ORD. N° : 2693  
ANT. : PROYECTO DE PAVIMENTACIÓN PERÍMETRO LOTE F2, CALETERA MAXIMILIANO POBLETE ORIENTE, LOTE LA PORTADA, ANTOFAGASTA.  
MAT. : ENVÍA OBSERVACIONES A PROYECTO DE PAVIMENTACIÓN PERÍMETRO LOTE F2, CALETERA MAXIMILIANO POBLETE ORIENTE, LOTE LA PORTADA, ANTOFAGASTA.  
ADJ. : No Hay

Antofagasta, 26 noviembre 2024

**A : DAVID GONZÁLEZ ZUMARÁN**  
**INGENIERO CIVIL**  
**DE : ROBINSON ESPEJO CHEPILLO**  
**JEFE (S) DEPARTAMENTO TÉCNICO DE CONSTRUCCIONES Y URBANIZACIÓN.**

## 2. PLANOS

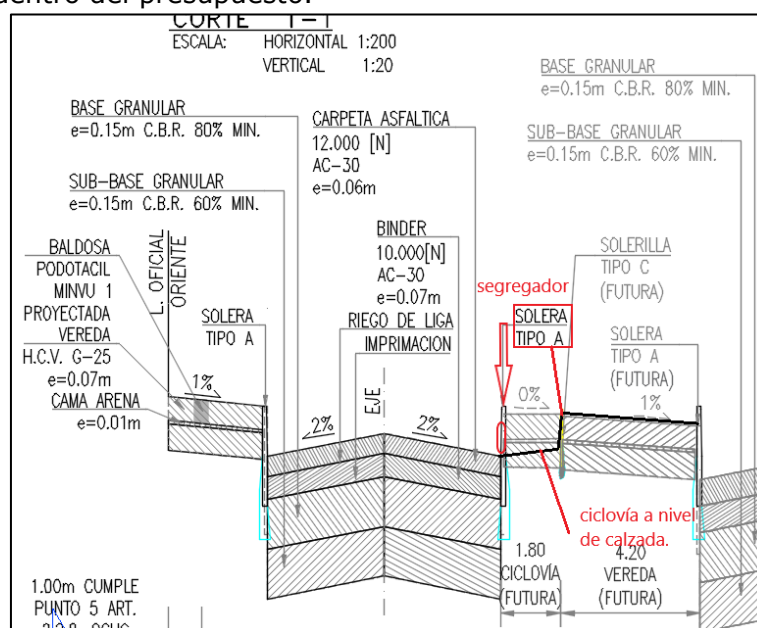
El proyecto debe ser presentado de forma integral, es decir, la pavimentación debe considerar **todo el ancho del perfil DOM**. Pudiendo señalar dentro del mismo proyecto las etapas a las que corresponde cada tramo. Indicación aplica para todos los planos.

### 2.2. DISEÑO GEOMÉTRICO

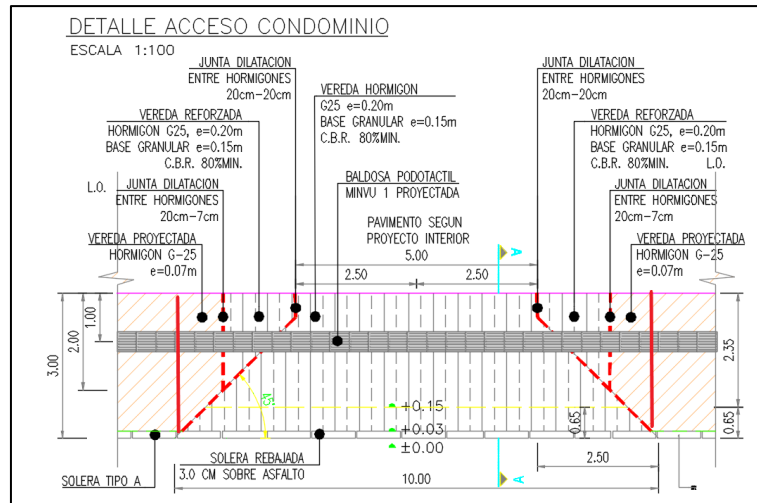
- 2.2.1. Plano debe estar firmado por Ingeniero Civil
- 2.2.2. Incorporar PR a simbología y a la vista en planta.
- 2.2.3. La ciclovía proyectada debe quedar a nivel de calzada, por lo que debe ampliar el ancho de la caleterera en 2,3 metros (1,8 m ancho de ciclovía + 0,5 m para instalación de segregadores. Puede indicar en nota que los segregadores serían instalados una vez que la ciclovía conecte con Gladys Marin o con Calle 3 Sur, pero debe quedar representado dentro del presupuesto.

- 2.2.4. No presenta apartado con desarrollo de proyecto de aguas lluvias.
- 2.2.5. EL mejoramiento también debe quedar plasmado en los cortes
- 2.2.6. Corregir "Detalle Acceso Condominio", extendiendo la vereda reforzada a todo el ancho de la solera rebajada.

**2.3.PERFIL LONGITUDINAL**

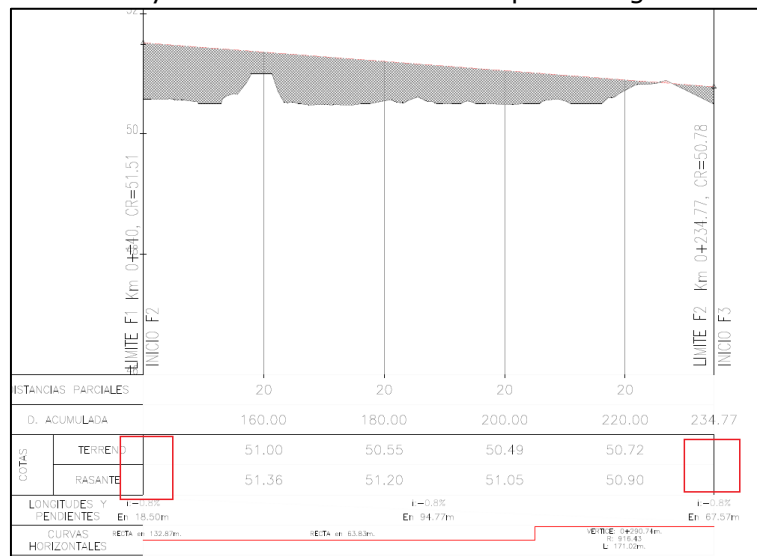
2.3.1. Indicar cota de terreno y rasante en extremos del perfil longitudinal

2.3.2. Incorporar perfil longitudinal de tramos de etapas posteriores.

**2.4.PERFIL TRANSVERSAL**

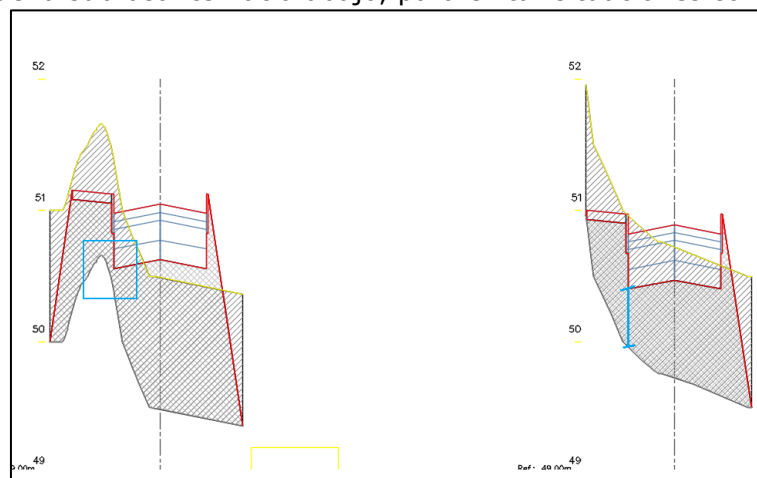
2.4.1. Indicar la escala Horizontal y Vertical de los Perfiles Transversales.

2.4.2. Respecto al metro de mejoramiento del suelo, se sugiere que este sea considerado desde la cota de la subrasante hacia abajo, para evitar situaciones como la siguiente:

2.4.3. Incorporar perfiles transversales de tramos de etapas posteriores.
